規格變更通知

LED 式小形指示燈 AP2M・AP6M 黃色 24V

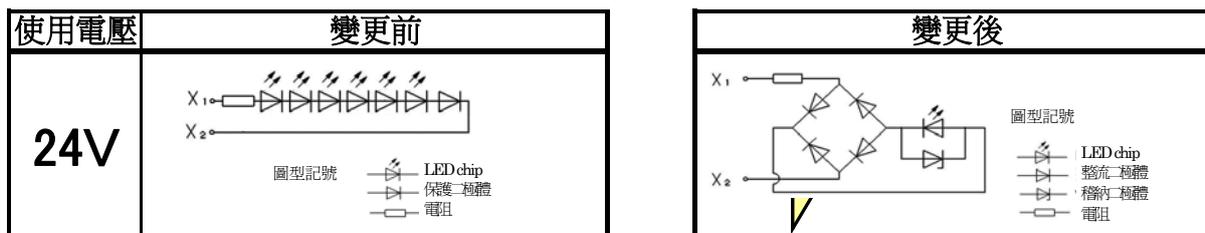
為了提升生產性，變更 LED 素子。

② 內部等價回路的變更

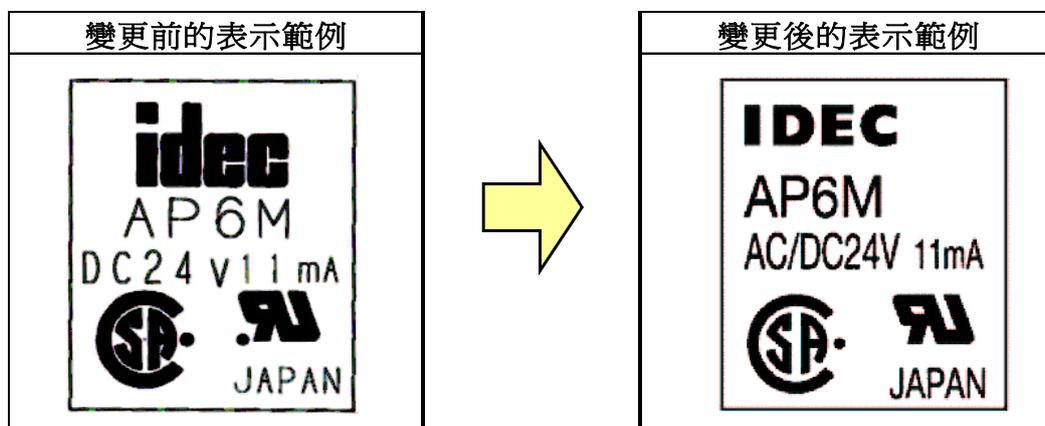
① LED 素子、素子數及電氣性規格的變更

變更前		變更後	
使用電壓範圍	額定電流/LED素子數	使用電壓範圍	額定電流/LED素子數
24V \pm 10%	11mA (6素子)	24V AC/DC \pm 10%	11mA (1素子)

輝度(明亮度)幾乎沒有變更，但是因為發光波長的標準值變長，所以有些會變成琥珀色調些許變強的製品。
